**F
L
Y
I
N
G

**PEMASANGAN ELEKTRIK UNTUK PUSAT KEGIATAN GURU
DI SEKOLAH RENDAH JENIS KEBANGSAAN (TAMIL)
SEGAMBUT, JALAN UDANG KETAK, TAMAN SRI SEGAMBUT,
WILAYAH PERSEKUTUAN KUALA LUMPUR.**

22HB. DISEMBER, 2010.

No. Laporan : FSq_KTK_24/2010/03/W

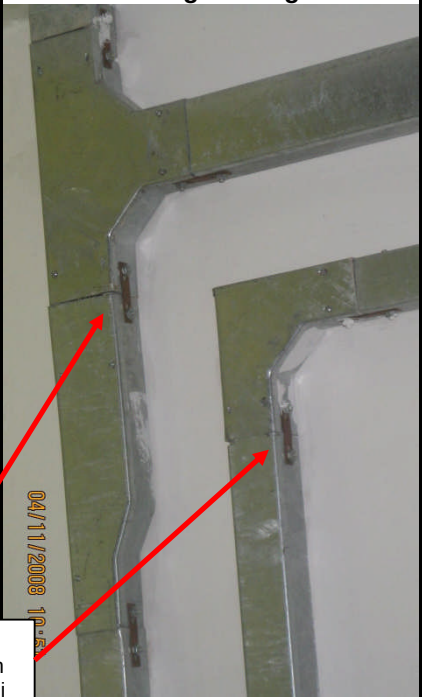
Bil	Gambar	Lokasi / Penemuan / Ulasan	Tahap Kerosakan / Isu / Cadangan Penambahbaikan
E2.	 Tiada dinding pemisah antara panel Papan Suis Utama dengan Panel Power Factor Correction System .	Lokasi: Bilik Papan Suis Utama Penemuan: Panel <i>Power Factor Correction System</i> tidak diasingkan dengan panel Papan Suis Utama. Ulasan: Spesifikasi JKR L-S2, Section 6.1. <i>The board shall not form part of but shall be independent and match the height and depth of the switchboard it is connected to.</i>	Tahap Kerosakan: 3 Isu: Pembinaan / Keselamatan Cadangan Penambahbaikan: Semua bahan, kelengkapan dan kaedah pemasangan sistem elektrik mestilah memenuhi kehendak Spesifikasi JKR. Rujukan: Spesifikasi JKR L-S2 (April 1999) Section 6.1.
E3.	 Kotak <i>test joint</i> untuk Sistem Perlindungan Kilat terletak dibelakang sesalur air hujan.	Lokasi: Luar Bangunan. Penemuan: Kotak <i>test joint</i> untuk Sistem Perlindungan Kilat terletak dibelakang sesalur air hujan. Ulasan: Mengikut Piawaian Amalan Kejuruteraan Elektrik kedudukan ini tidak sistematik kerana menyukarkan kerja - kerja pengujian dan senggaraan.	Tahap Kerosakan: 2 Isu: Pembinaan / Senggaraan Cadangan Penambahbaikan: 1. Koordinasi semasa peringkat awalan pembinaan adalah penting bagi mengelak perkara ini terjadi. 2. Semua bahan, kelengkapan dan kaedah pemasangan sistem elektrik mestilah memenuhi kehendak Piawaian Amalan Kejuruteraan Elektrik.

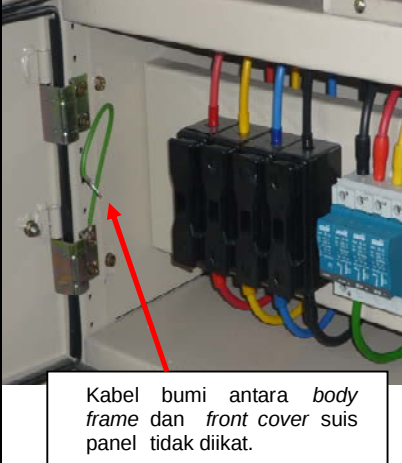
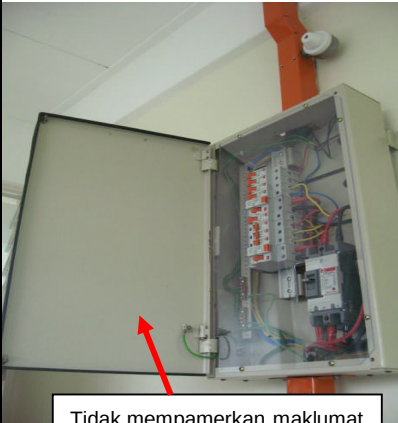
Bil	Gambar	Lokasi / Penemuan / Ulasan	Tahap Kerosakan / Isu / Cadangan Penambahbaikan
E4.	 Pemasangan trunking pada sudut 90° dan copper bridge dipasang pada penutup trunking.	Lokasi: Bilik Suis di Tingkat Satu. Penemuan : Pemasangan trunking pada sudut 90° dan copper bridge dipasang pada penutup trunking. Ulasan: <i>IEE Wiring Regulations (16th Edition) Item 4.4.2. (Cable bends). If an insulated cable is bent too sharply, the insulation and sheath on the inside of the bend will be compressed, whilst that on the outside will be stretched. The bending factor must be used to assess the minimum acceptable bending radius, values for common cable being given in (Table 4.11).</i> Mengikut Piawaian Amalan Kejuruteraan Elektrik kaedah memasang copper bridge di atas penutup trunking tidak sistematik kerana menyukarkan kerja - kerja senggaraan.	Tahap Kerosakan: 2 Isu: Pembinaan / Senggaraan Cadangan Penambahbaikan: Semua bahan, kelengkapan dan kaedah pemasangan sistem elektrik mestilah memenuhi kehendak <i>IEE Wiring Regulations</i> dan Piawaian Amalan Kejuruteraan Elektrik. Rujukan: <i>IEE Wiring Regulations (16th Edition) Item 4.4.2. (Cable bends)</i> Pemasangan Yang Baik

Pemasangan aksesori trunking lengkap dengan pemasangan copper bridge di sisi tepi.

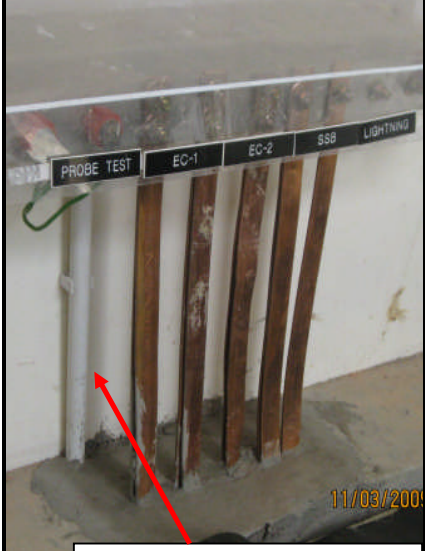
Bil	Gambar	Lokasi / Penemuan / Ulasan	Tahap Kerosakan / Isu / Cadangan Penambahbaikan
E5.	 Bilik suis / ruang senggaraan papan suis sempit.	Lokasi: Bilik Papan Suis Utama. Penemuan : Bilik suis / ruang senggaraan papan suis sempit. Ulasan : Peraturan-peraturan Elektrik 1994, Peraturan 37(c). Mana-mana bahagian sesuatu pemasangan yang papan suis atau kelengkapan dipasang di dalam mana-mana premis :- (c) hendaklah cukup dimensinya bagi mengadakan ruang yang cukup bagi mengendalikan atau penyenggaraan yang selamat. Panduan Teknik CKE Edisi Keempat Januari 2008, Diagram 3.1. Main switch board room should be big enough to permit easy installation and maintenance. Usually not less than 1.0 metre clearance should be allowed between the wall and the rear of the switchboard. Front clearance of the switchboard should be minimum 1.5 metre to provide sufficient space for operation and maintenance.	Tahap Kerosakan : 2 Isu : Rekabentuk / Senggara Cadangan Penambahbaikan: Saiz papan suis utama bergantung pada nilai beban. Perancangan yang teliti perlu dilaksanakan semasa proses rekabentuk bagi memastikan bilik elektrik mempunyai ruang yang cukup untuk pengendalian dan senggaraan. Rujukan: 1. Peraturan - peraturan Elektrik 1994, Peraturan 37(c). 2. Panduan Teknik CKE. Edisi Keempat Januari 2008. Refer Diagram 3.1 and Table 2 for guidelines. All requirements mentioned above, call for early planning and close coordination with the architect, structural and mechanical engineer. Pembaikan Yang Baik  Ruang senggaraan yang selesa.

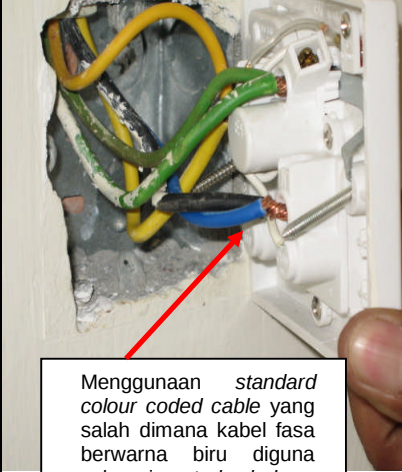
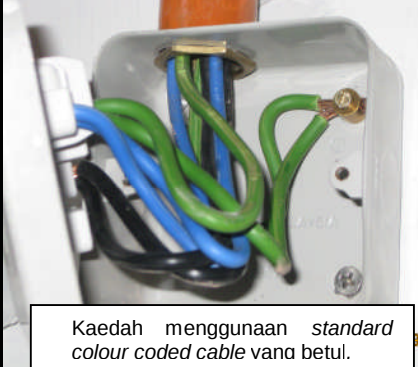
Bil	Gambar	Lokasi / Penemuan / Ulasan	Tahap Kerosakan / Isu / Cadangan Penambahbaikan
E6.		Lokasi: Papan Suis Utama Penemuan: Kabel bumi antara <i>body frame</i> dan <i>front cover</i> suis panel tidak diikat. Ulasan: Peraturan-peraturan Elektrik 1994, Peraturan 34(1). Mana-mana penyalut, tudung, gagang, peti cantuman, peti suis, peti fius, bingkai gear suis yang berlogam dan rangka dan tapak logam mana-mana janakuasa, penukar, rektifier dan motor, peti dan teras berlogam bagi mana-mana pengubah, dan bingkai dan penutup logam bagi mana-mana peti sejuk, dapur memasak dan kelengkapan elektrik lain termasuklah apa-apa perkakas domestik, kecuali yang digolongkan sebagai binaan kelas II, hendaklah dibumikan dengan berkesan.	Tahap Kerosakan: 2 Isu: Pembinaan / Keselamatan Cadangan Penambahbaikan: 1. Kabel bumi mestilah disambung ke pintu suis panel dan diikat dengan <i>cable lug</i> dan diskru. 2. Semua bahan, kelengkapan dan kaedah pemasangan sistem elektrik mestilah memenuhi kehendak Peraturan - peraturan Elektrik 1994. Rujukan : Peraturan-peraturan Elektrik 1994, Peraturan 34(1). Pemasangan Yang Baik
